સુરત મહાનગરપાલિકા

નગર રચના યોજના નં.૩૦ (રહેર)નો મુસદ્દો પ્રસિદ્ધ કરવા બાબત

સુધારાઓ

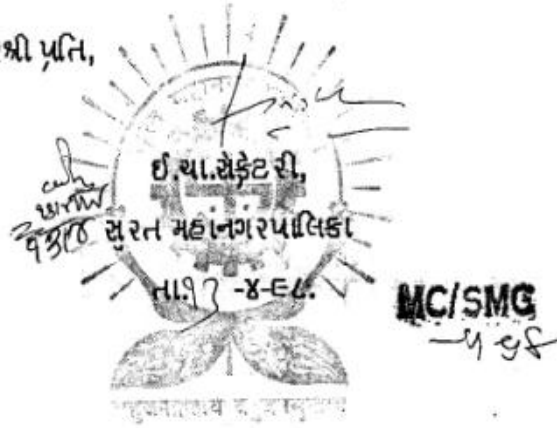
૨. ફા. પ્લોટ નં. ૬૨-એ અને ૧૦ ની વચ્ચેથી પસાર થતો ૪૫.૭૨ મી.નો રસ્તો, ફા. પ્લોટ નં. ૬૨/બે તથા ૬/બે માં આવેલ હયાત બાંધકામને અસર કરતો હોવાથી આ સાથે સામેલ સ્કેચમાં દર્શાવ્યા મુજબ સ્થિત કરવો. આ ફેરફારથી અસર પામતા ફા. પ્લોટના ક્ષેત્રફળમાં આનુસંગિક ફેરફાર કરવો.
